ACTA N°15 DE COMITÉ TÉCNICO DE PATRIMONIO HISTÓRICO Y CULTURAL

**CARTAGENA DE INDIAS
04 DE AGOSTO DE 2022**

ACTA No. 15

IV. PRESENTACIÓN DE PROYECTOS PARA SER REVISADOS

FACHADA

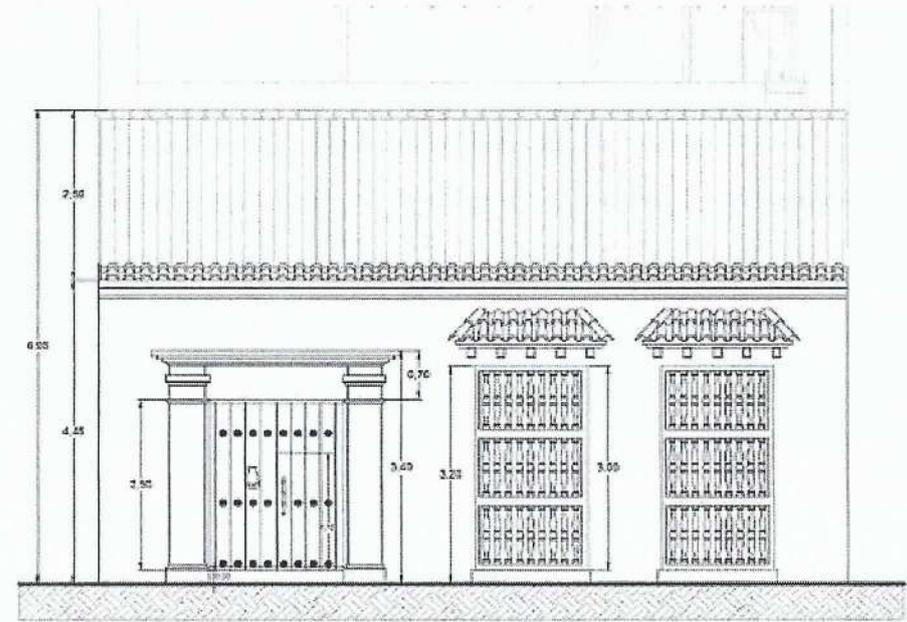
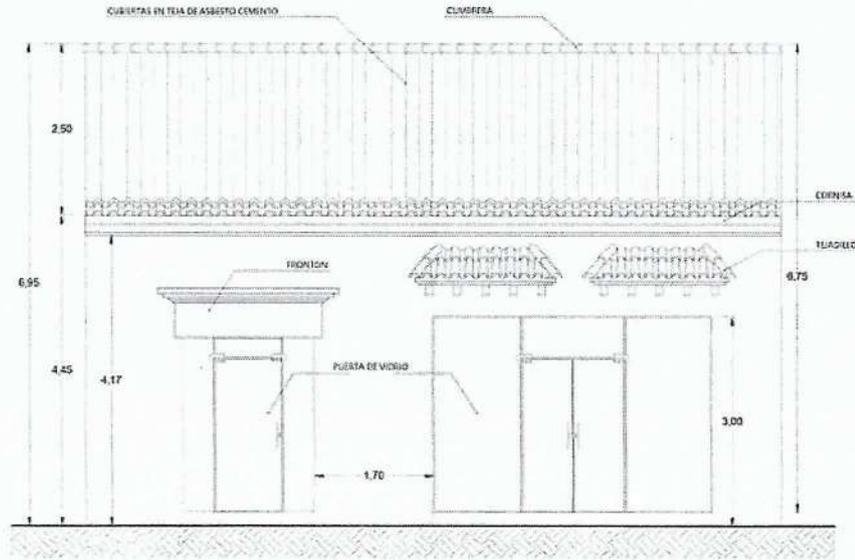
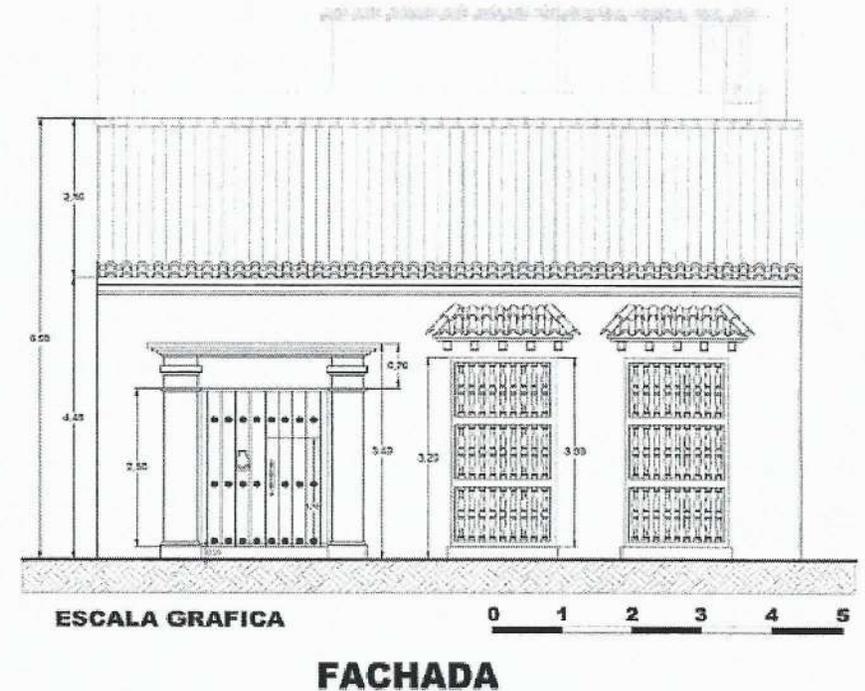
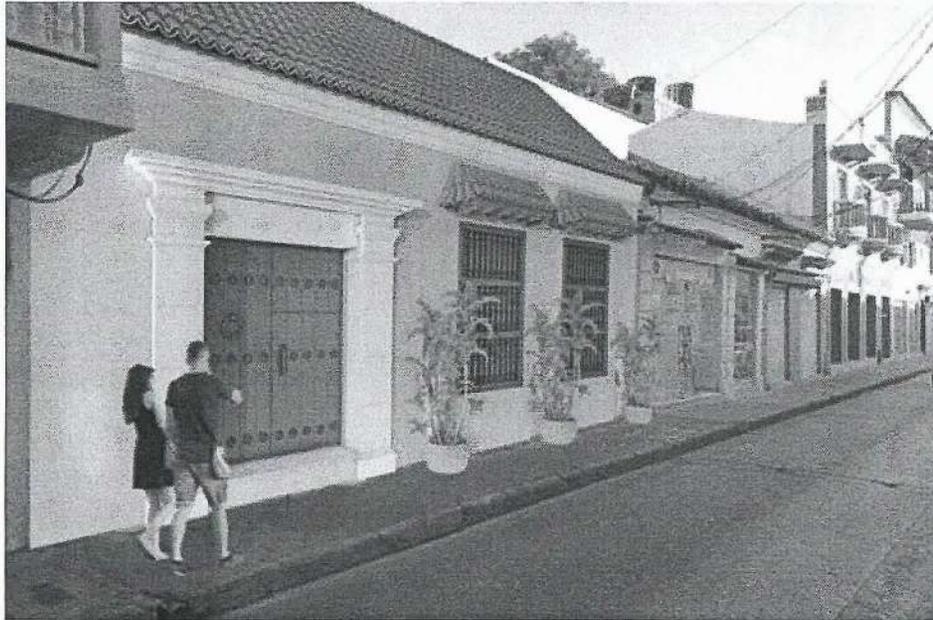
- El plano de fachada presentado no coincide con el render de la propuesta aprobada por el Comité No. 4.
- Debe ceñirse a la propuesta aprobada según los planos del proyecto, las ventanas no permiten el acceso sino únicamente por el zaguán.

FACHADA PRINCIPAL

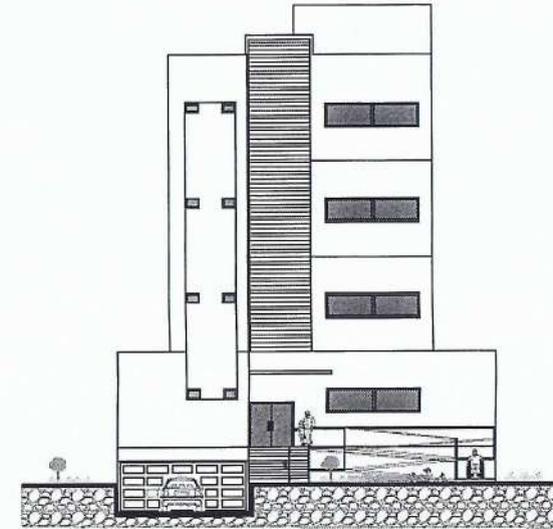
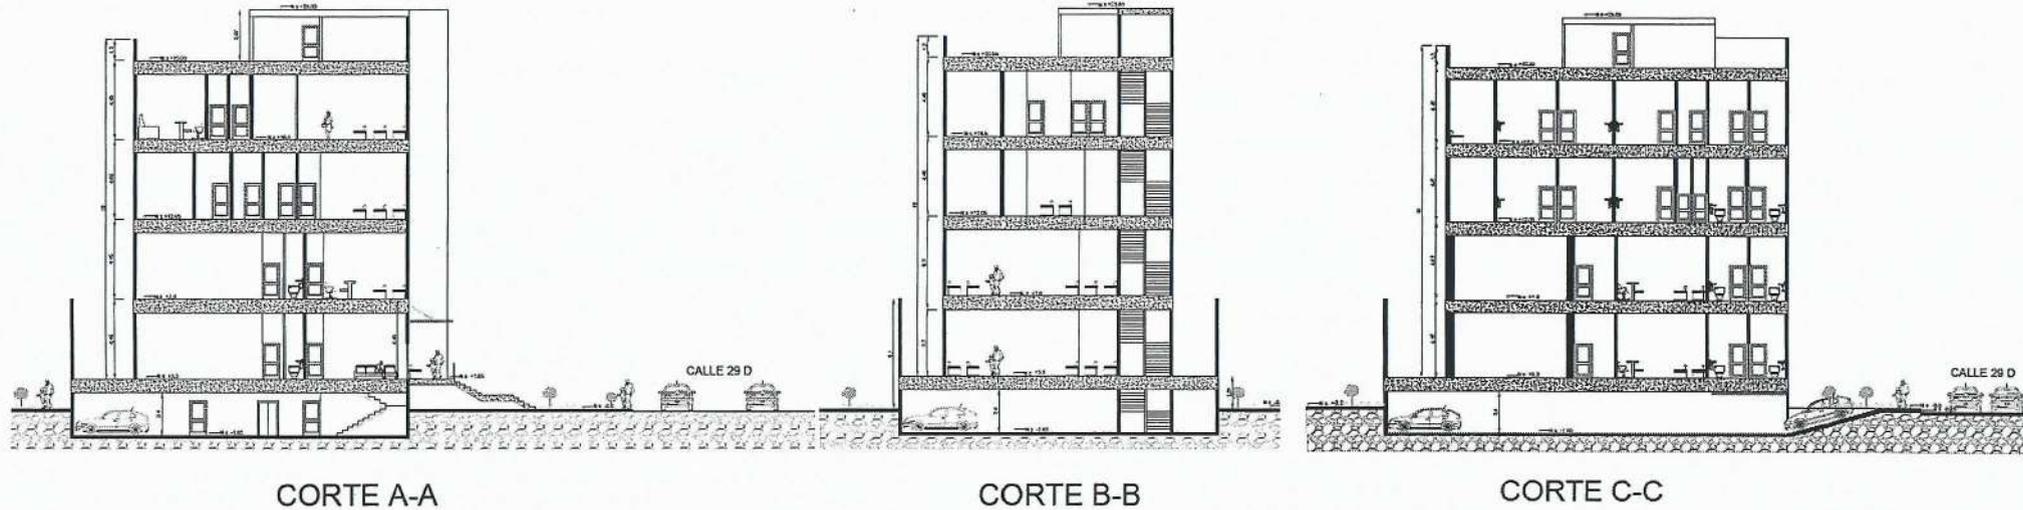
El proyecto no ha atendido las observaciones dadas por el Comité las cuales deben ser subsanadas, sigue estando en las mismas condiciones de la anterior presentación.

PLANTA DE 1ER PISO (PREDIOS 5 Y 4)

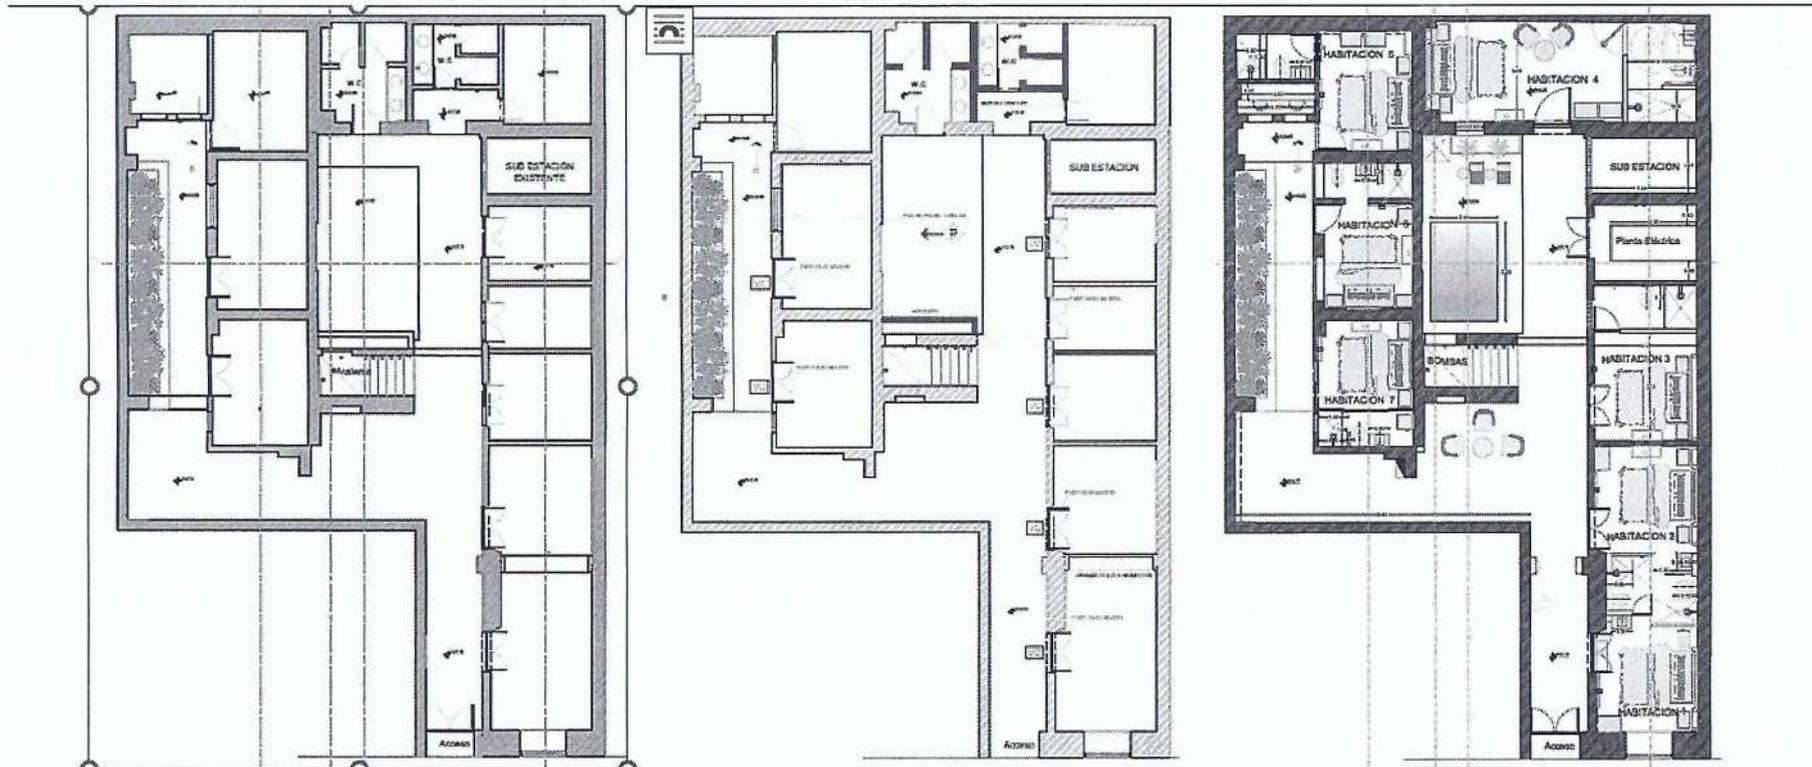
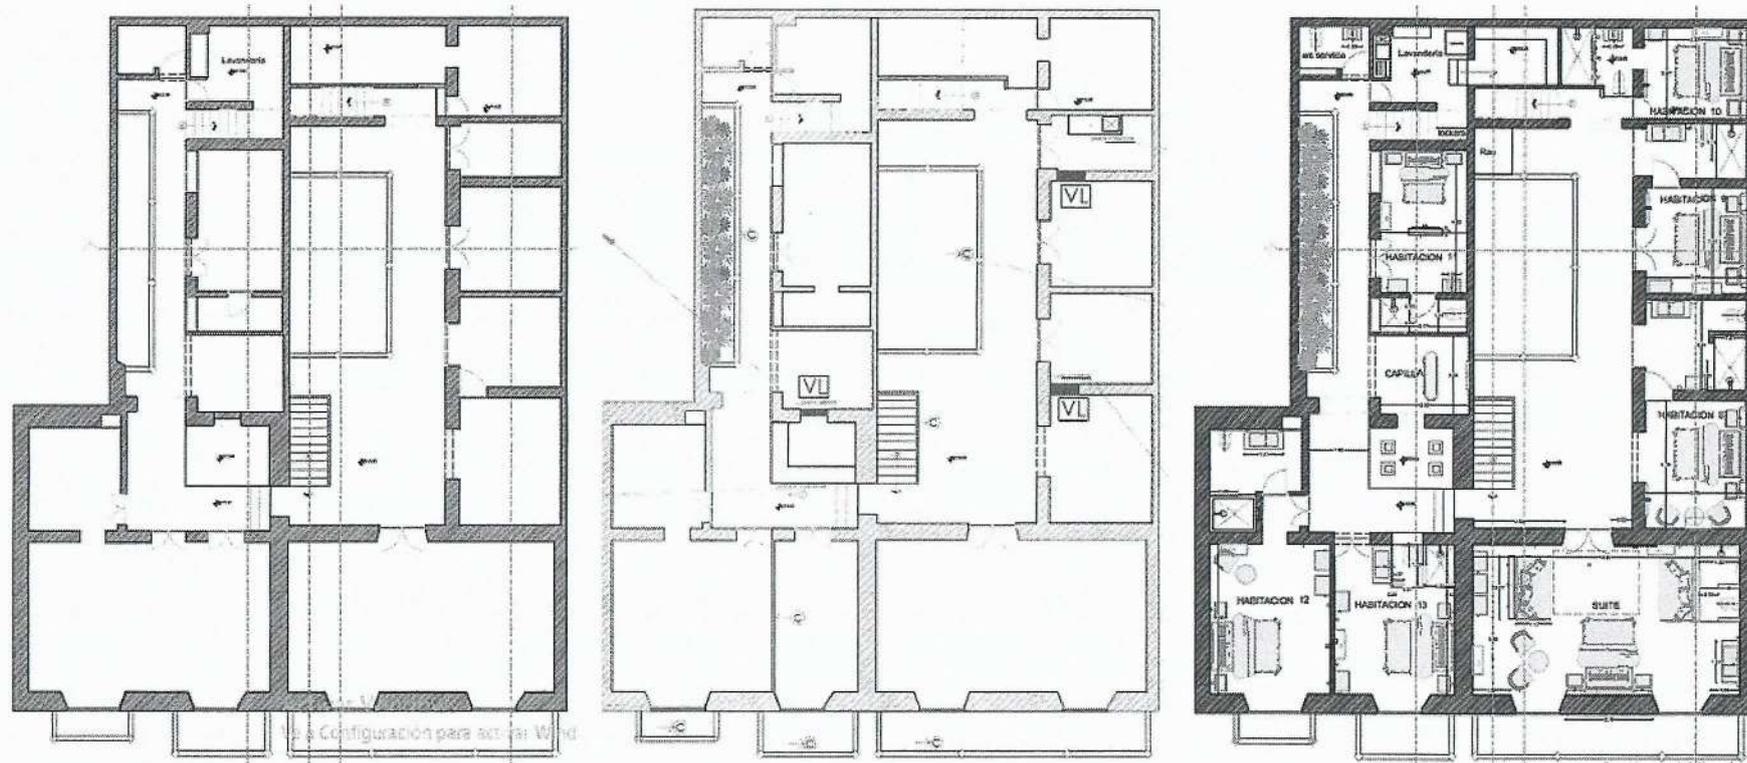
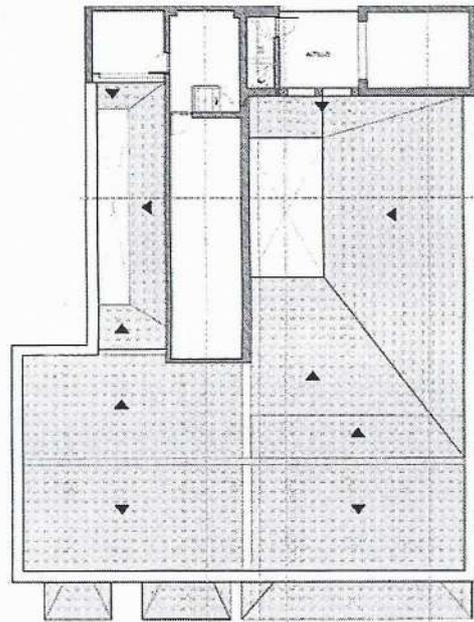
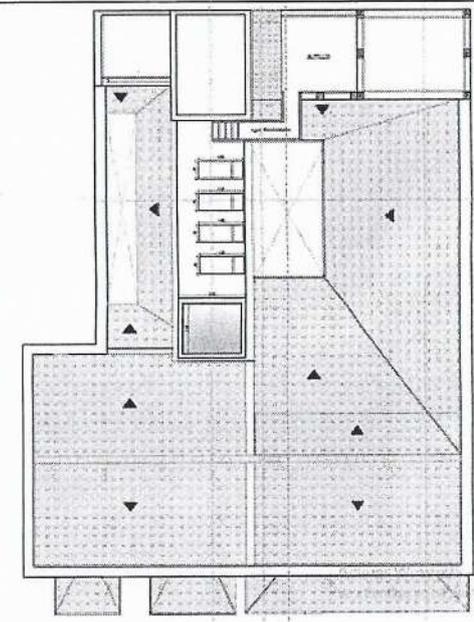
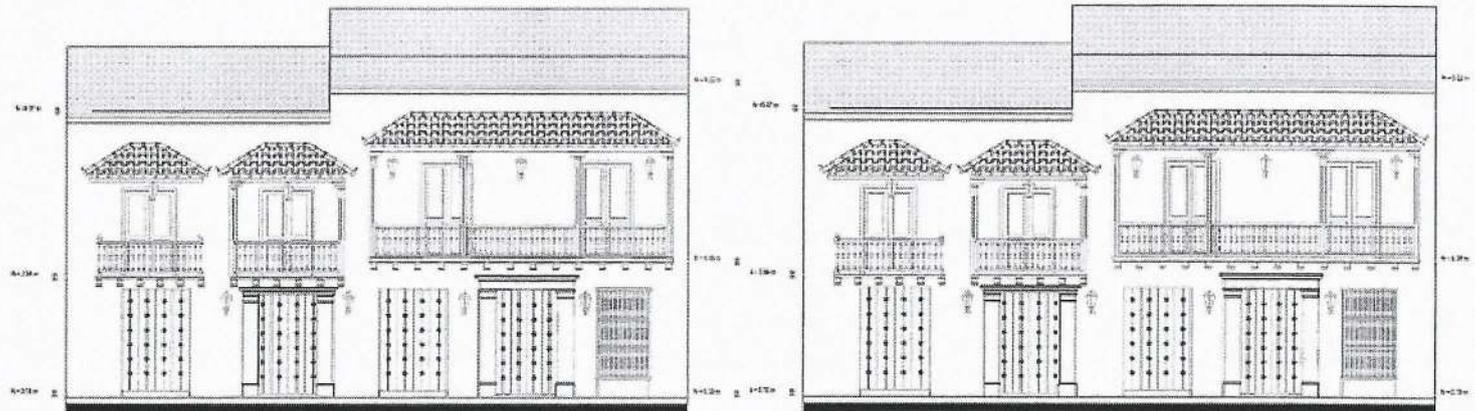
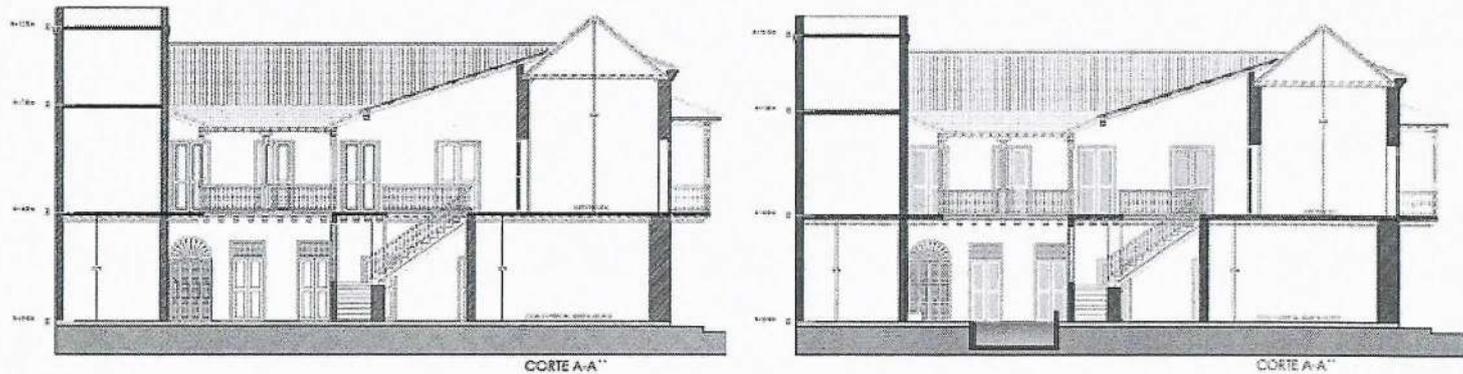
- La información técnica no esta completa , debe presentar el dibujo de las plantas de los dos inmuebles completos o por lo menos su envolvente (fachada) si no se puede ingresar o hace parte de otra propiedad.
- La intervención modifica la lectura espacial de los dos inmuebles.
- El Comité solicita realizar visita técnica para verificar el estado actual de los inmuebles.

FACHADA PROPUESTA (CORRECCION)

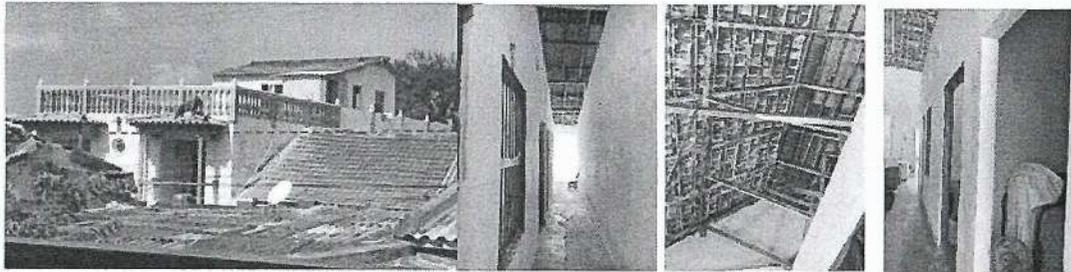
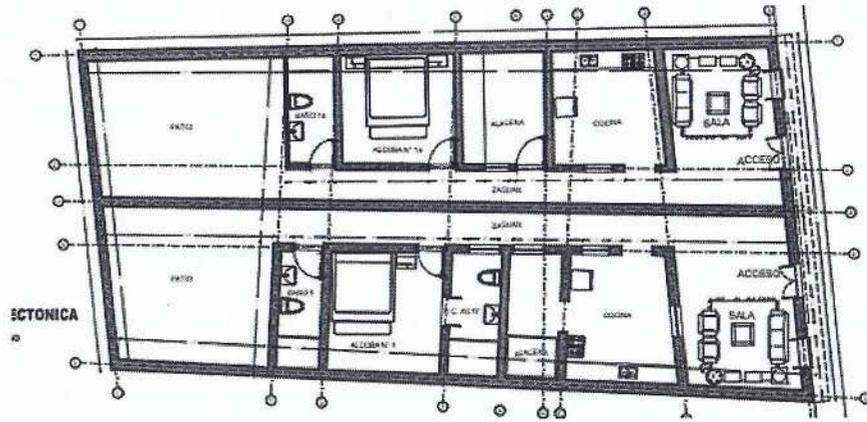
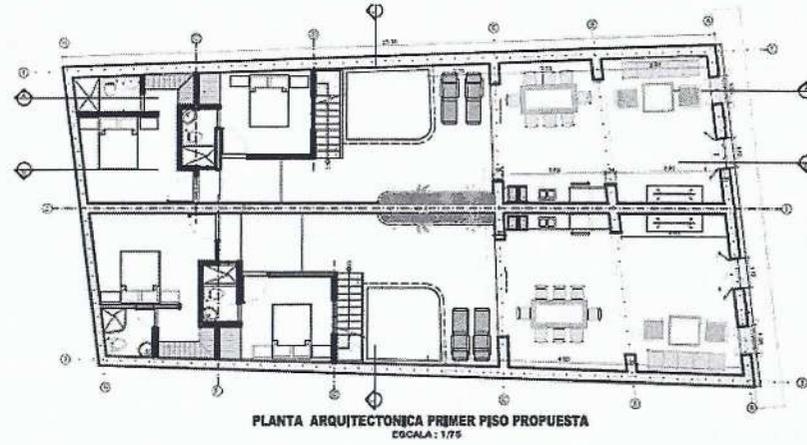
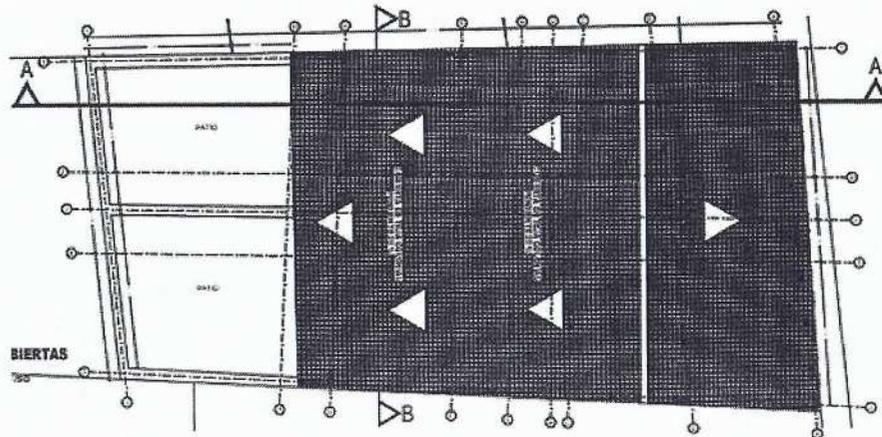
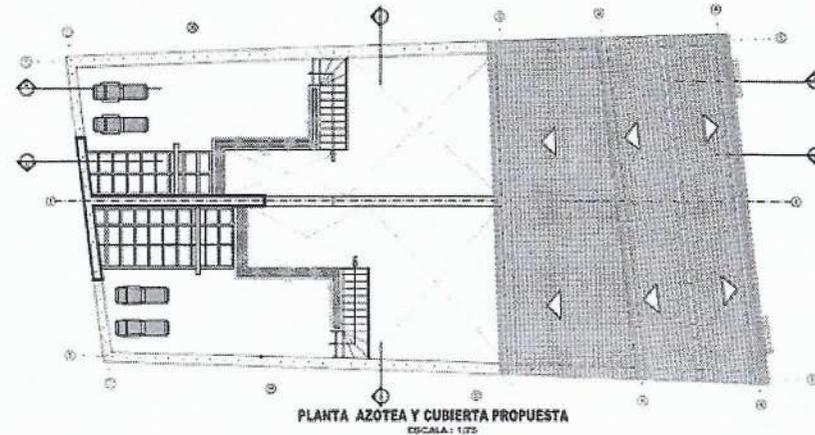
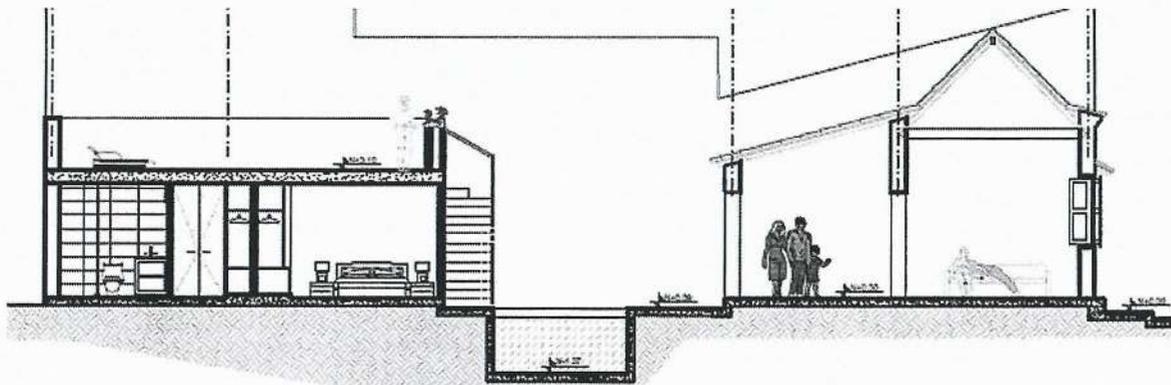
Presentada la propuesta y con el cumplimiento de los requisitos formales y habiendo analizado su contenido, Comité Técnico de Patrimonio Histórico y Cultural órgano Asesor de la alcaldía de Cartagena de Indias determina que la consulta por solicitud del proyecto de adecuación y reestructuración de casa en calle Lomba en Getsemaní SE DEVUELVE CON OBSERVACIONES y amerita atender las siguientes recomendaciones, para que subsane a continuación:

Proyecto de iluminación navideña centro histórico de Cartagena para vigencia del año 2022

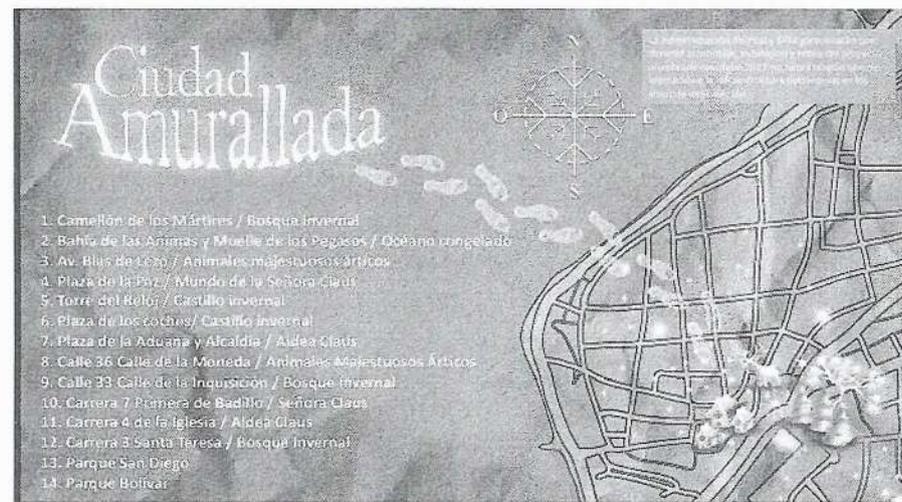
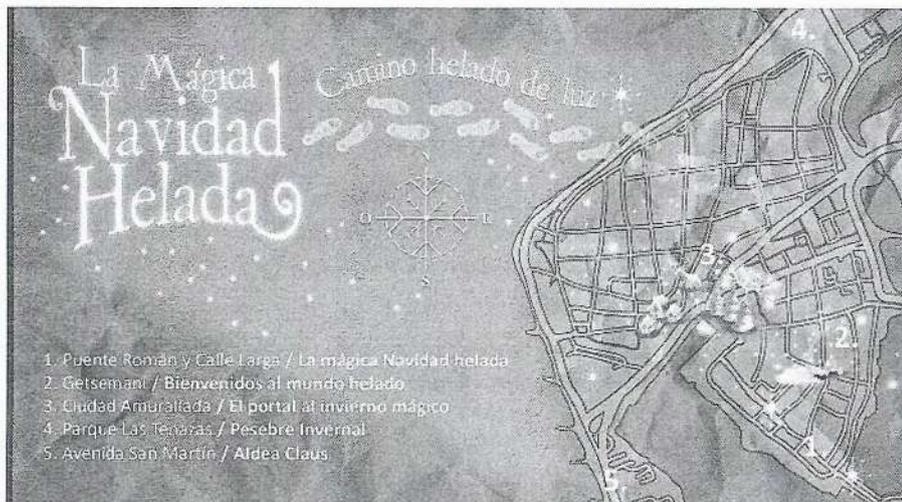
Se recomienda anexar planimetría técnica de como estarán ancladas y soportadas las diferentes estructuras al suelo.
